รายการแก้ไขประกอบรูปแบบรายการ (เพิ่มเติม)
โครงการก่อสร้างอาคารที่ทำการและอาคารชุดพักอาศัยพร้อมสิ่งก่อสร้างประกอบ
สำนักงานตรวจเงินแผ่นดินจังหวัดเพชรบูรณ์

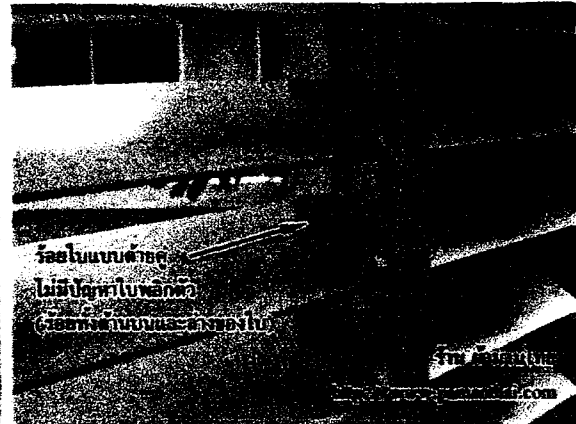
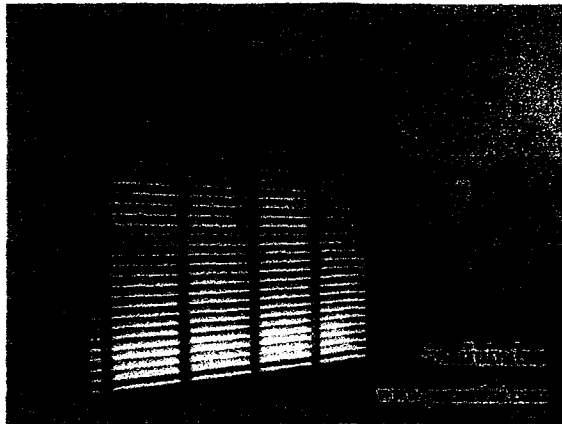
เป็นไม้เนื้อแน่น มีความแข็งแรงทนทานต่อรอยขีดข่วน และทนต่อสภาพอากาศร้อนและแสงแดดจัดได้ดี ผ่านการเคลือบสารป้องกันรังสี UV ป้องกันการขยายตัวเมื่อโดนแดดจัด ไม่กรอบหักบิดงอง่าย วิธีการร้อย ร้อยใบเข้ากลางเทปผ้าแบบด้ายคู่ (ร้อยใบทั้งด้านบนและด้านล่างของตัวใบ) สีและขนาดของใบ เลือกระหว่างก่อสร้าง

1. งานเย็บไม้ระแนง

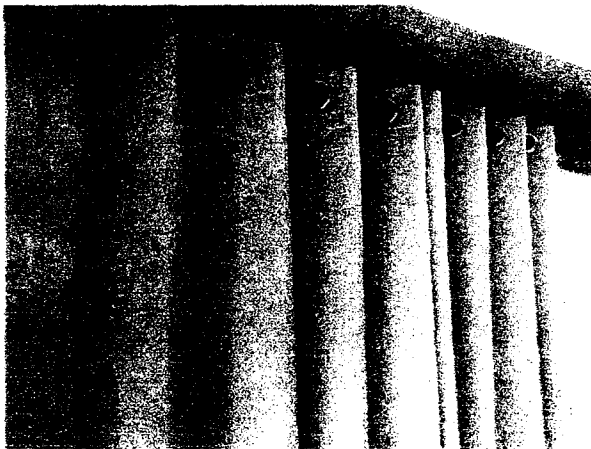
เป็นไม้เนื้อแข็ง มีความแข็งแรงทนทานต่อรอยขีดข่วน และทนต่อสภาพอากาศร้อนและแสงแดดจัดได้ดี ผ่านการเคลือบสารป้องกันรังสี UV ป้องกันการขยายตัวเมื่อโดนแดดจัด ไม่กรอบหักบิดงอง่าย วิธีการร้อย ร้อยใบเข้ากลางเพดานด้วยคู่ (ร้อยใบทั้งด้านบนและด้านล่างของตัวใบ) สีและขนาดของใบ เลือกระหว่างก่อสร้าง
